**Verslag huishoudelijke elektrische installatie op laagspanning en zeer lage spanning****Algemeen:**

Referentie: 007-20260211-01	Datum controle: 11/02/2026
Keurder: 007

Eigenaar:	EAN-code: Onbekend
Adres installatie: Oosthamsesteenweg 137, 3581 - Beverlo	Nummer teller(s): 26626010
	Distributienetbeheerder installatie: Fluvius
Datum uitvoering installatie: ☒ Vóór 01/10/1981 ☐ Tussen 01/10/1981 en 01/06/2020 ☐ Vanaf 01/06/2020	
Type: ☒ Wooneenheid ☐ Niet-huishoudelijk ☐ PV ☐ Batterij ☐ Laadpaal

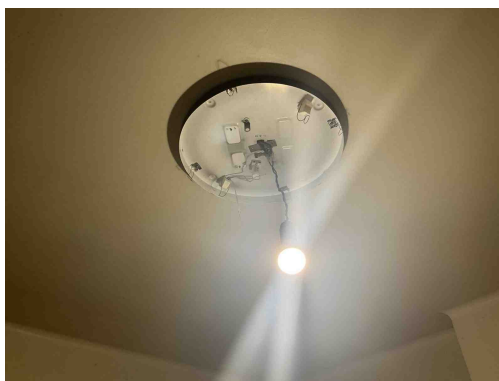
A19 - Er bevindt zich een geel-groene geleider in de meterbord verbinding aan de oorsprong van de installatie en deze is niet beveiligd tegen onrechtstreekse aanraking d.m.v. een differentieelstroominrichting van maximum 300 mA geplaatst in het begin van de elektrische installatie van een residentieel geheel (incl. in de gemeenschappelijke delen) (Boek 1: 1.5, 4.2.4.3, 4.2.4.4+ SYNERGRID C1/107).

Opmerking: Oa bord links

C35 - Er zijn doorverbindingen gemaakt met lusterklemmen; er kon niet aangetoond worden dat deze klemmen geschikt zijn voor de aanwezige spanning, stroom en draadsectie en dat ze "CE" zijn (Boek 1: 1.4.2.1.).

Opmerking: Oa bord links

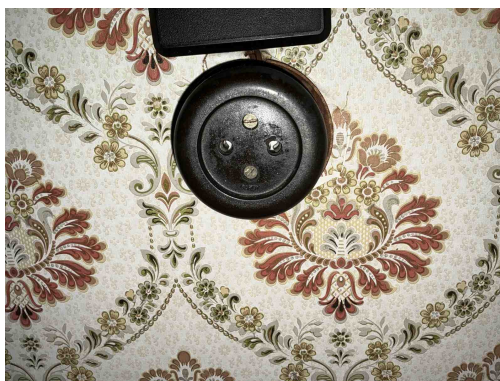
T09 - Bepaalde contactdozen en/of schakelaars zijn beschadigd (Boek 1: 1.4.1.3).
Opmerking: Oa hal boven

C21 - Het gebruik van geleiders van het type VOB, zonder bijkomende afscherming is niet toegestaan (Boek 1: 5.2.9.6).
Opmerking: Oa hal boven en keuken

C21 - Het gebruik van geleiders van het type VOB, zonder bijkomende afscherming is niet toegestaan (Boek 1: 5.2.9.6).
Opmerking: Oa hal boven en keuken

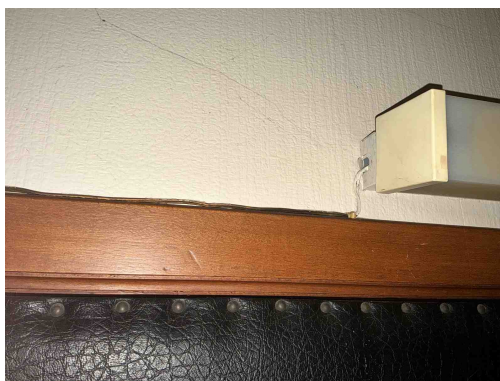
D08 - De nodige markeringen op de beveiligingstoestellen ontbreken of zijn onleesbaar (Boek 1: 5.3.5.5).

Opmerking: Oa bord rechtsboven

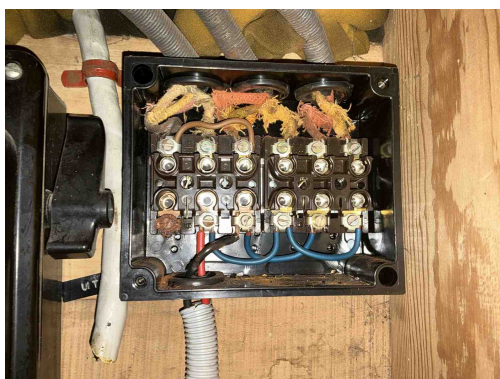
C38 - Het gebruikte kabeltype (snoerkabel) voldoet niet aan de specificaties die van toepassing zijn op voedingsleidingen voor vaste installatie (Boek 1: 1.4.2.1, 5.2.6.2).

Opmerking: Oa woonkamer

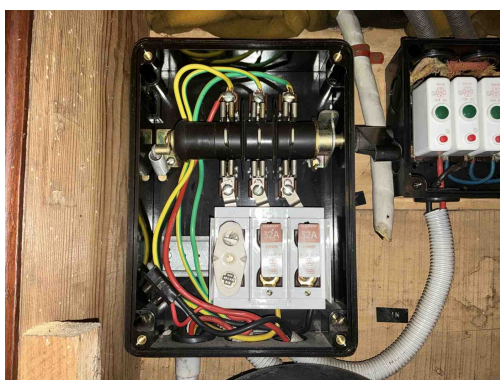
B30 - De houder van de beveiliging in een huishoudelijke ruimte is niet voorzien van aangepaste kalibreerelementen (Boek1: 5.3.5.5).
